**AVIS RELATIF À LA PROTECTION
CONTRE LES EVENTUELS EFFETS NOCIFS ET NUISANCES
PROVOQUÉS PAR LES RAYONNEMENTS NON IONISANTS
GÉNÉRÉS PAR DES ANTENNES ÉMETTRICES STATIONNAIRES**

Commune : LA LOUVIERE - Exploitant : PROXIMUS

Référence exploitant : 64RQY_01

Rapport n° 3896 / 2025

Figure 1 : Vue en plan des lieux de séjour et des points de contrôle

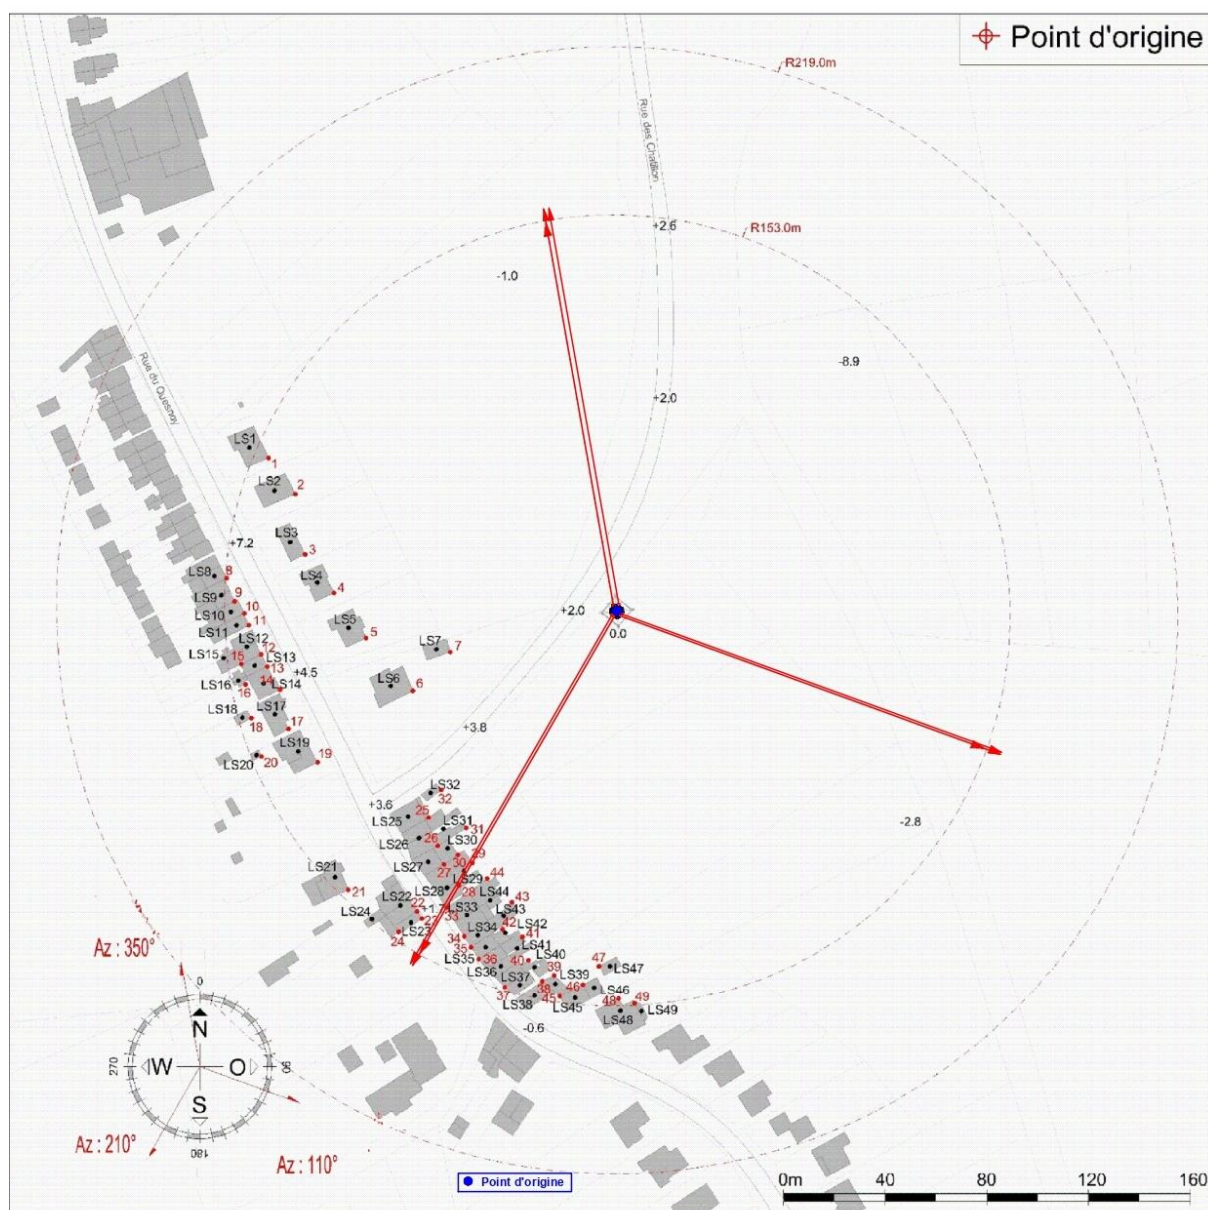
Les fréquences d'émission, la puissance rayonnée par chacune des antennes et leur gain permettent de déterminer le rayon de la zone à analyser. Tout dépassement de la limite par installation est exclu en dehors de cette zone. Le tableau 2 reprend les 35 LS² pour lesquels l'indice d'exposition est le plus élevé. Les différentes colonnes indiquent :

- le numéro du point de contrôle repris sur un des plans de la figure 1;
- le numéro du LS dans lequel se trouve le point de contrôle de la 1^{ère} colonne ;
- l'atténuation d'obstacle prise en compte pour le calcul de l'indice d'exposition dans le LS ;
- le résultat du calcul de l'indice d'exposition.

En ce qui concerne les antennes de l'installation mentionnées dans le tableau 1, la distance maximale à laquelle la limite pourrait être atteinte, à l'extérieur, est égale à 89,9 m. S'il n'y a pas de LS à une distance inférieure, les antennes respectent forcément la limite d'immission.

Dans le cas des LS situés à l'intérieur des bâtiments, une atténuation d'obstacle est prise en compte et il en résulte que la distance maximale à laquelle la limite pourrait être atteinte se réduit à 64,4 m.

Figure 2 : Vue en plan des installations d'antennes dans un rayon de 300 mètres autour de l'installation faisant l'objet de la demande d'avis

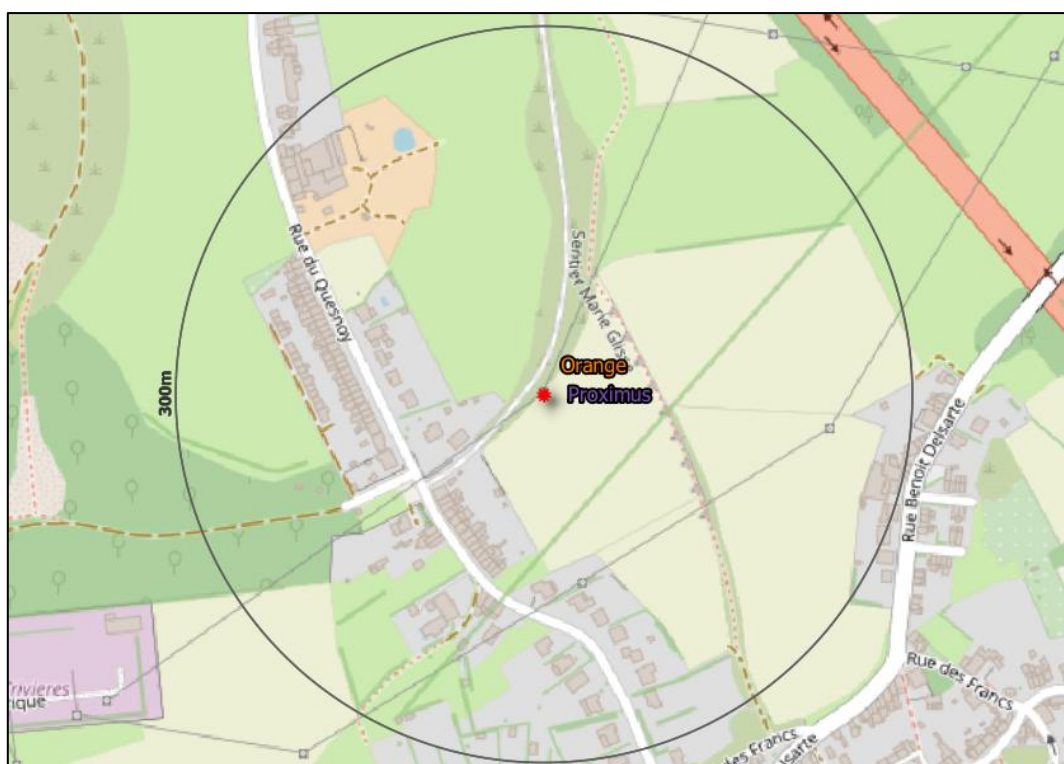
Le plan en projection verticale de la figure 2 indique la localisation des installations d'antennes émettrices stationnaires visées par le décret et situées dans un rayon de 300 mètres autour de l'installation référencée dans le paragraphe 2 et localisée au centre du cercle. Les données de localisation de ces antennes et les avis correspondant sont accessibles via le cadastre en ligne des antennes émettrices stationnaires⁸. Les installations prises en compte dans l'évaluation du respect de la limite cumulative sont les installations d'antennes émettrices déclarées en service par l'exploitant à la date du présent avis, à l'exception de l'installation référencée dans le paragraphe 2 et éventuellement d'autres installations ayant fait l'objet d'une demande d'avis à la même date et qui sont situées à l'intérieur de la zone de 300 mètres de rayon.

- a) il y a au plus 4 installations d'antennes émettrices stationnaires présentes dans la zone d'évaluation de 300 mètres de rayon représentée dans la figure 2, y inclus l'installation référencée dans le paragraphe 2 : la limite cumulative définie à l'article 4, §2 du décret est nécessairement respectée dans les lieux de séjour à l'intérieur de la zone d'évaluation de 300 mètres de rayon ;

- b) il y a exactement 5 installations d'antennes émettrices stationnaires présentes dans la zone d'évaluation de 300 mètres de rayon représentée dans la figure 2, y inclus l'installation référencée dans le paragraphe 2 et il existe, pour 3 ou 4 de ces installations, un avis attestant le respect de la limite abrogée de 3 V/m : la limite cumulative définie à l'article 4, §2 du décret est nécessairement respectée dans les lieux de séjour à l'intérieur de la zone d'évaluation de 300 mètres de rayon ;

- c) dans tous les autres cas, il a été vérifié que la limite cumulative définie à l'article 4, §2 du décret n'est pas dépassée dans les lieux de séjour sur base du nombre d'installations localisées dans la zone d'évaluation de 300 mètres de rayon représentée dans la figure 2, de leur localisation ainsi que des données inscrites dans la figure 1 et au paragraphe 4 du présent avis et dans les avis attestant le respect de la limite par installation ou de la limite abrogée de 3 V/m relatifs aux autres installations reprises dans la figure 2.

Compte tenu des considérations ci-dessus, il apparaît que l'intensité du rayonnement électromagnétique généré, dans les lieux de séjour situés dans un rayon de 300 mètres autour de l'installation référencée dans le paragraphe 2, par l'ensemble des antennes émettrices stationnaires de l'ensemble des exploitants du même site d'antennes émettrices stationnaires respecte la limite fixée à l'article 4, § 2 du décret.
